A-88

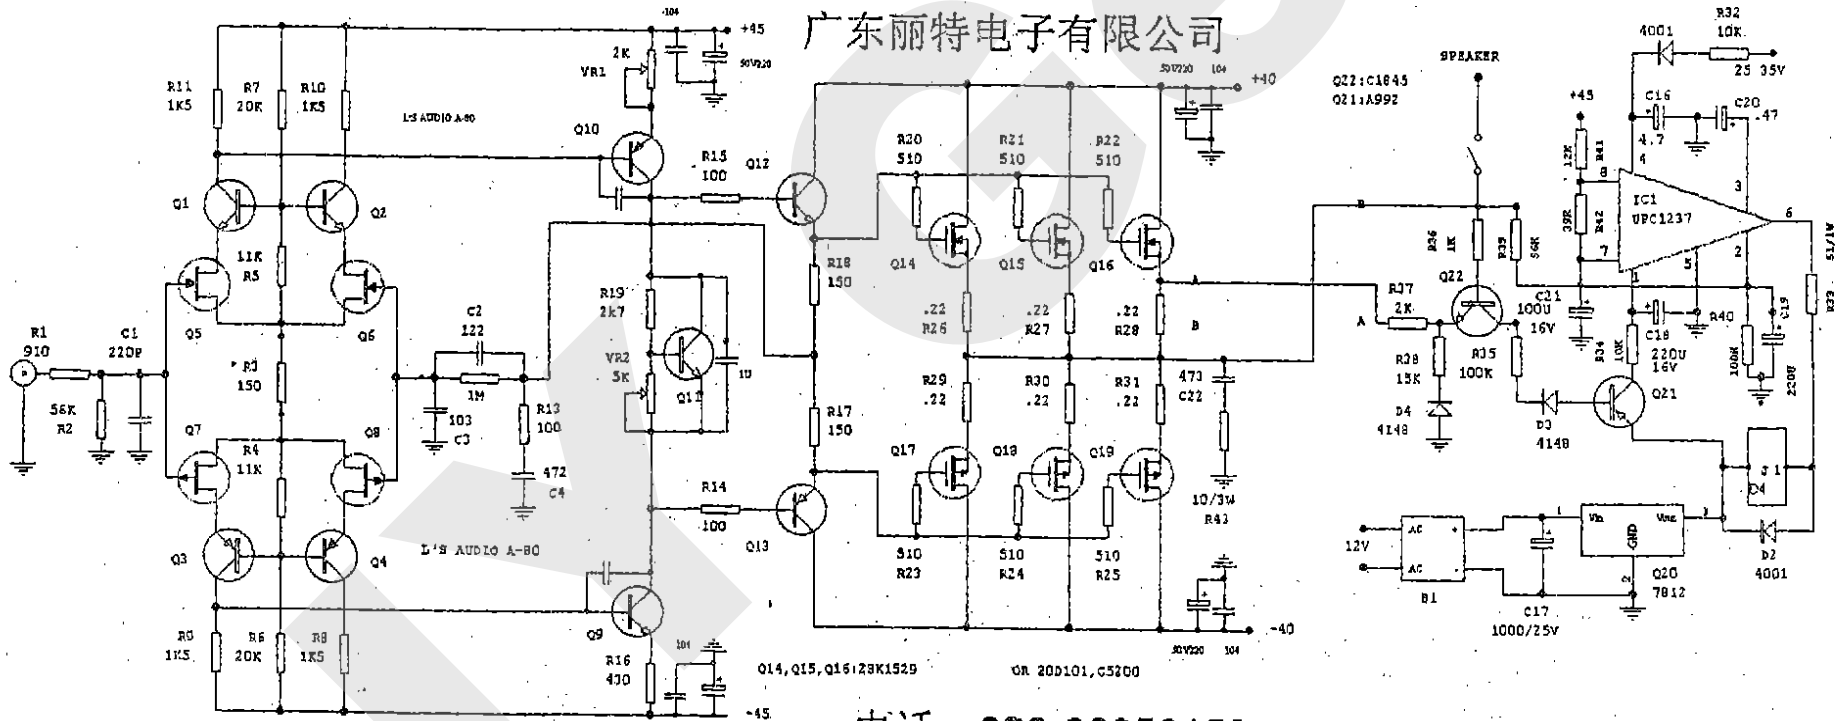
调试说明：1，调R3令R8的电压为2V。2，调VR1令输出电压为0。3，调VR2令0.22欧上的电压约为100毫伏。  
直流反馈的改动。把C3改为800欧的电阻。C2改为5P。1M的电阻改为20K。R13与C4不用焊。
